# **DIRECTION GÉNÉRALE DE L'ÉVALUATION ENVIRONNEMENTALE ET STRATÉGIQUE**

**Deuxième série de questions et commentaires  
pour le projet de parc éolien de Saint-Paul-de-Montminy  
sur le territoire de la municipalité régionale de comté de  
Montmagny  
par Kruger Énergie Saint-Paul-de-Montminy S.E.C.**

**Dossier 3211-12-260**

**Le 16 décembre 2024**

Figure 2: Carte des routes dans le secteur du projet de parc éolien de Saint-Paul-de-Montminy

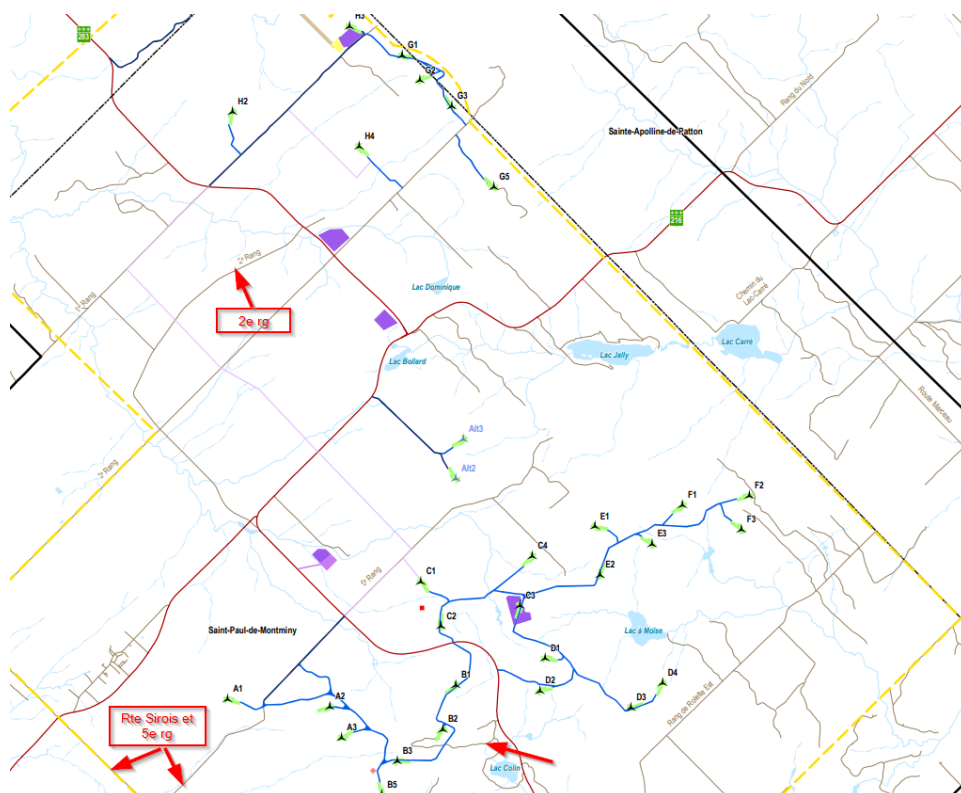
**QC2 - 20** La municipalité de St-Paul-de-Montminy et les municipalités voisines n'ont pas de règlement interdisant la circulation des camions sur les routes entourant la zone de travaux, plusieurs chemins sont donc légalement disponibles pour le camionnage. Le MTMD appréhende ainsi que les camionneurs accèdent à la zone de travaux par des routes non ciblées par l'initiateur et causent une détérioration imprévue à ces routes. À titre d'exemple, des camionneurs arrivant de l'ouest pourraient utiliser la route Sirois et le 5<sup>e</sup> rang pour réduire la distance de transport. Des camionneurs pourraient utiliser le 2<sup>e</sup> rang pour éviter un ralentissement sur la route 283 et 216 (voir Figure 2 ci-dessous).

Afin de compléter sa réponse à QC-63, l'initiateur doit préciser la façon dont il va s'assurer que les véhicules lourds devant se rendre ou sortir du chantier n'utiliseront pas un autre chemin, non prévu, pour accéder aux chantiers. À cet effet, l'initiateur doit consulter la municipalité afin d'identifier des solutions qui minimiseraient la circulation des camions normés sur les routes qui ne sont pas ciblées pour accéder à la zone de travaux. Notons que la question concerne tous les camions normés qui peuvent circuler sur tous les chemins, si aucune signalisation ne l'interdit, pas seulement le transporteur des pièces hors norme.
